Flytec 6020 / Bräuniger IQ Competino+

Firmware-Release-Notes

V 5.01b vom 29.3.2019

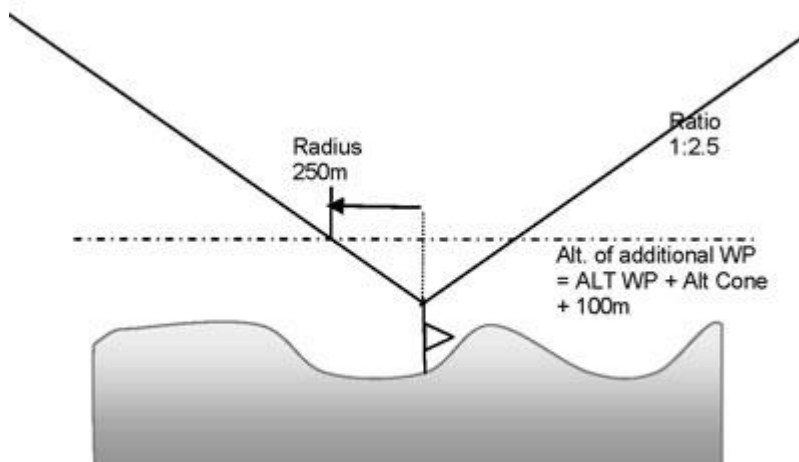
- Der PWC hat es versäumt, uns zu informieren, dass es zulässig ist, eine CESS zu definieren, wo die Spitze des Kegels über dem Boden schwebt. Aus diesem Grund, befolgen Sie bitte die nachstehenden Schritte, um eine solche CESS einzugeben. Sobald das CESS Konzept vollständig vom PWC definiert wird Flytec es so nachziehen. Bis dahin benutzen sie bitte die vereinfachte Methode, um eine "schwebende CESS" im Gerät zu definieren.

- 1- Kopieren sie den Wegpunkt, der für die den CESS gebraucht wird in der Wegpunktliste. Setzen sie die Höhe dieses neuen Wegpunktes auf die definierte Höhe der Kegelspitze plus 100m.

- 2- Setzen sie den Radius des CESS in der Competition Route auf 250m (entspricht dem Verhältnis 1:2.5). Wenn eine andere Steigung definer ist setzen sie den Radius entsprechend auf $100 \cdot \text{Steigungsverhältnis}$

- Ein Beispiel vom ersten Übungstask an den Superfinals: Der Kegel wurde mit der Spitze 50m über Grund oder 231m MSL definiert. Deshalb erstellen sie einen neuen Wegpunkt in der Wegpunktliste mit den gleichen Koordinaten, aber einer Höhe von $231\text{m} + 100\text{m} = 331\text{m}$. Dann setzen sie den Radius auf 250m und das Ratio auf 1:2.5 wenn sie den zweitletzten Punkt in der Competition Route als CESS auswählen.
